Dotyczy: postępowania prowadzonego w trybie przetargu nieograniczonego na robotę budowlaną pn.: „Budowa ul. Strzeleckiego w Pruszczu Gdańskim”, o wartości zamówienia przekraczającej wyrażoną w złotych równowartość kwoty 5 382 000 EURO

INFORMACJA DLA WYKONAWCÓW NR 8
- wnioski (zapytania o wyjaśnienie treści SWZ),
- wyjaśnienia treści SWZ,
- zmiana treści SWZ

Zapytanie nr 217 (pisownia oryginalna)

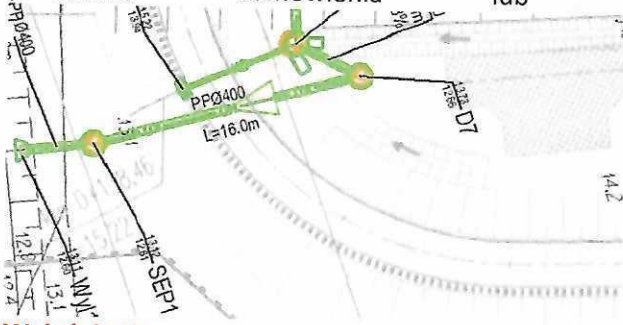
Zgodnie z rysunkiem nr 3 - profil wlotów ronda – jezdnia zachodnia urywa się 0,91 m ponad istniejącym terenem. Prosimy o potwierdzenie stateczności projektowanego rozwiązania lub o korektę projektu odwzorowaną w przedmiarach. Analogicznie prosimy o rozwiązanie dla wlotu wschodniego.

Zamawiający jest w trakcie przygotowywania odpowiedzi na powyższe pytanie.

Zapytanie nr 220 (pisownia oryginalna)

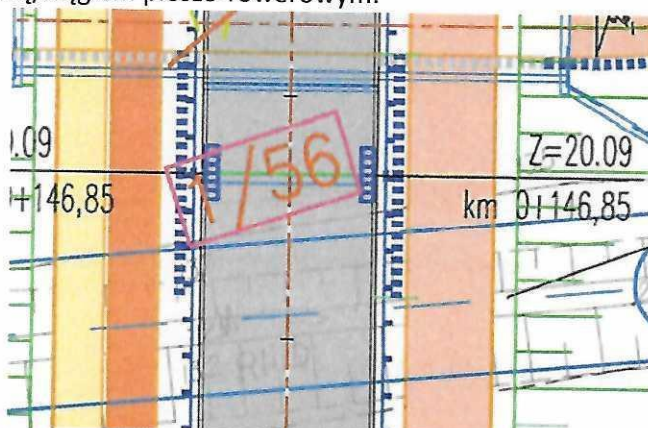
Według projektu budowlanego, wykonawczego i technicznego etapu II należy zastosować barierę H1/W3/A, według projektu stałej organizacji ruchu H1/W2/A, N2/W2/A i H2, według przedmiaru H1/W2, N2/W2 i H2 a według SST N2/W2 i H1/W2. Prosimy o jednoznaczne określenie przedmiotu zamówienia, ujednoczenie dokumentacji i korektę stosownych dokumentów (przedmiaru).
